Subject: Mótmæli vegna Aðalskipulags Kópavogsbæjar 2019-2040

Mótmæli vegna Aðalskipulags Kópavogsbæjar 2019-2040

Efni: Tillaga - Aðalskipulag Kópavogs 2019 – 2040 – Endurskoðun

Efni: Aðalskipulag Kópavogs 2019-2040. Tillaga í auglýsingu skv. 31. gr. skipulagslaga nr. 123/2010

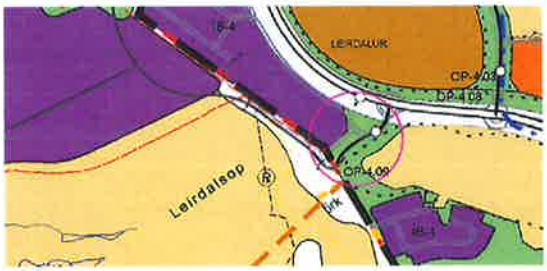
Á uppdrætti Aðalskipulags Kópavogs er sýnd akstursbrú/akstursgöng á Hafnarfjarðarvegi við sveitarfélagamörk. Líklega alveg í landi Kópavogs. Garðabær óskar eftir að haft verði samráð við sveitarfélagið um útfærslu m.a. vegna hagsmuna aðliggjandi íbúðarbyggðar á Arnarnesi og framtíðarnýtingar verslunar- og þjónustusvæðis 3.37.

Á uppdrætti Aðalskipulags Kópavogs er sýnd göngubrú/undirgöng á Arnarnesvegi á Nónhæð sem ekki er sýnd í aðalskipulagi Garðabæjar. Tengistígur í Garðabæ endar við hringtorg örlítið austar.

Tillögur að nýjum reiðstígum á Vatnsendaheiði

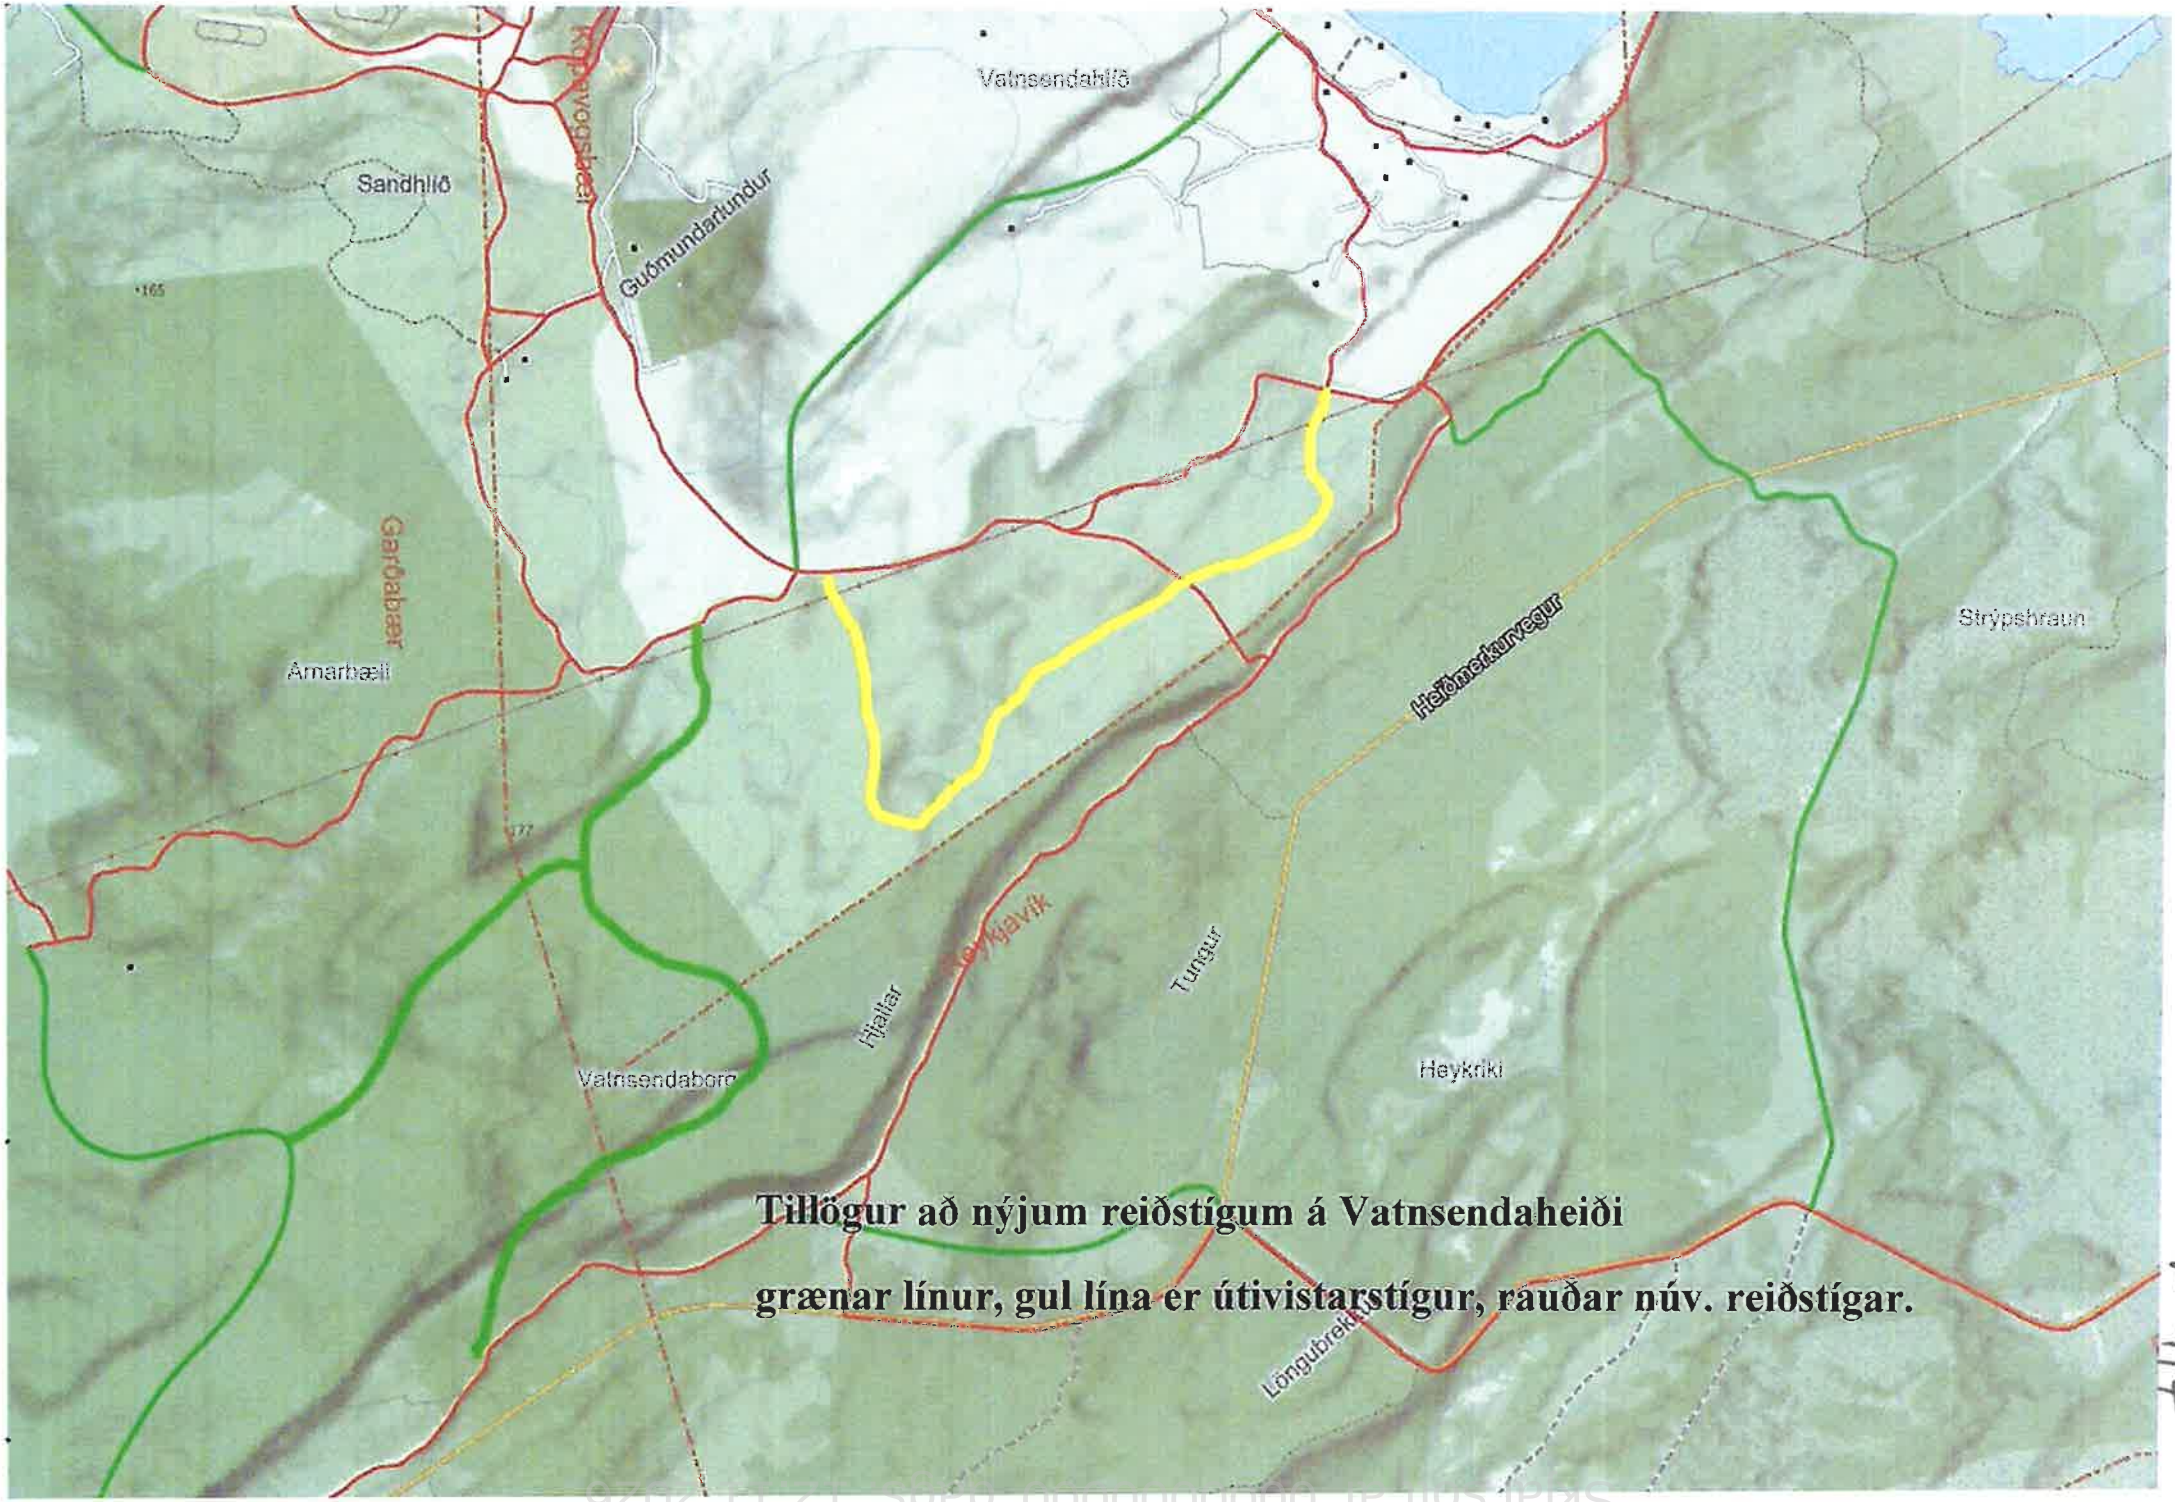
grænar línur, gul lína er útivistarstígur, rauðar núv. reiðstígar.

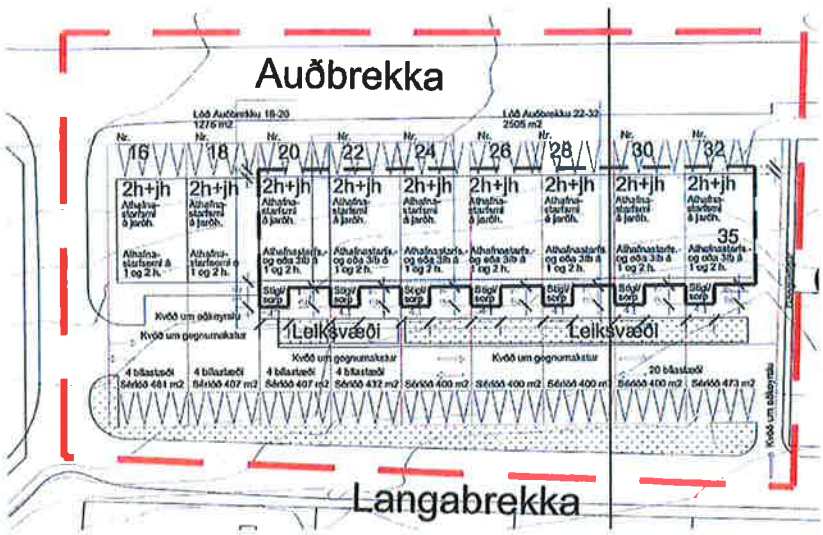
Fyrir hönd lóðarhafa Auðbrekku 16 og 22 vil ég óska eftir því að íbúðafjöldi á lóðunum Auðbrekku 16-32 verði þannig að heimilt verði að hafa 4 íbúðir á 1 og 2. hæð allra þessara raðhúsa með sömu aðkomu frá Löngubrekku.

Í dag er aðeins heimilt að hafa 3 íbúðir á 1. og 2. hæð húsa 20-32, en 16 oh 18 eru undanskilin.

Ég óska eftir því að í Þróunarsvæði 2 verði gert verði ráð fyrir 36 íbúðum á þessum deiliskipulagsreit í stað 21 íbúðir eins og það er í dag.
